WYJAŚNIENIE I ZMIANA TREŚCI ZAPYTANIA OFERTOWEGO.

Dotyczy: postępowania o udzielenie zamówienia publicznego w trybie „Zapytania ofertowego” z zachowaniem przepisów kodeksu cywilnego, o wartości szacunkowej poniżej 431 000 EURO pn.: „Zakup pojazdów transportu pomocniczego”, nr sprawy: WZ-091-34/23.

**Załącznik do opisu przedmiotu zamówienia zakupu pojazdów transportu pomocniczego
– oznakowanie dodatkowe**

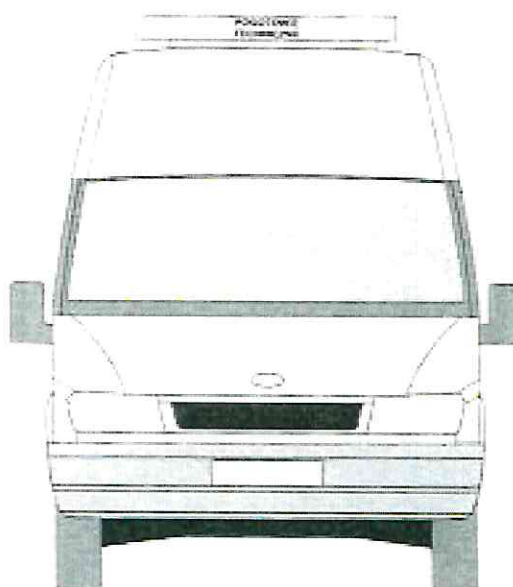
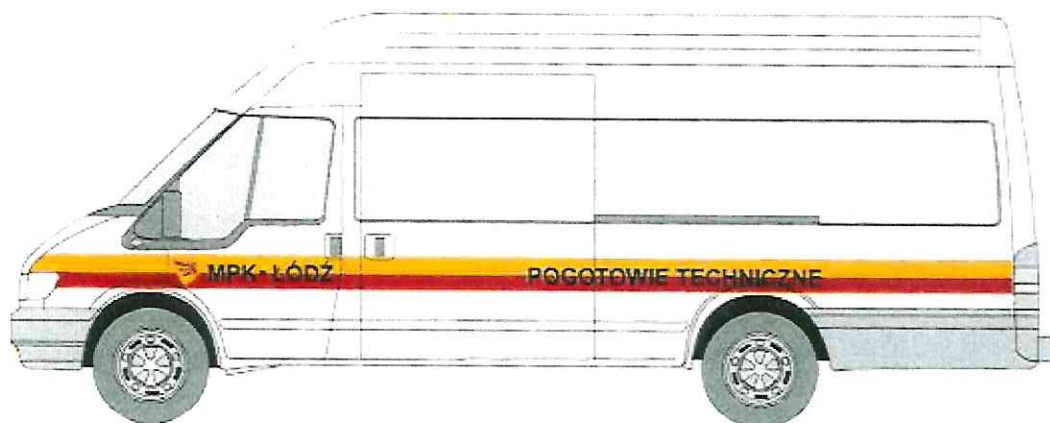
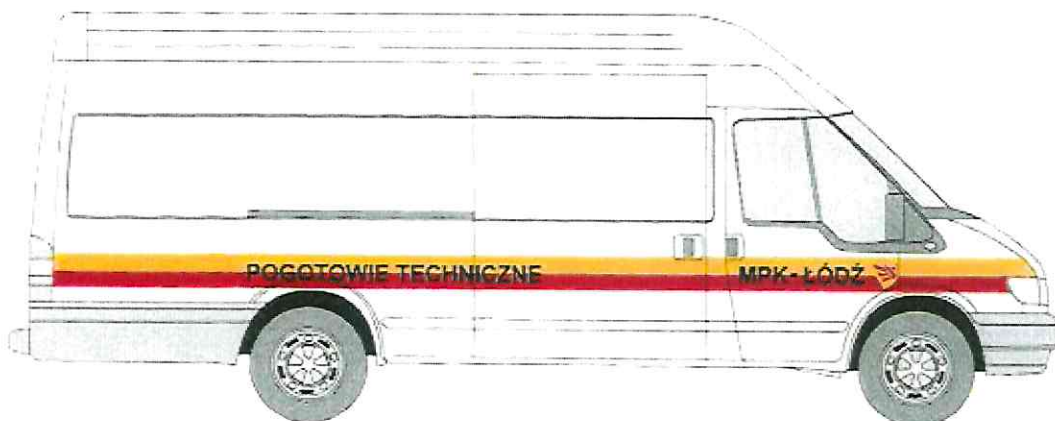
Proszę o przesłanie załącznika z oznakowaniem graficznym pojazdu, uwzględniającym: logo firmy oraz napisy o treści „Pogotowie Techniczne” na pasach w kolorach żółto – czerwonym (barwy Łodzi) na obu bokach pojazdu.

W załączeniu Zamawiający przekazuje załącznik do opisu przedmiotu zamówienia zakupu pojazdów transportu pomocniczego – oznakowanie dodatkowe (załącznik stanowić będzie integralną część umowy).
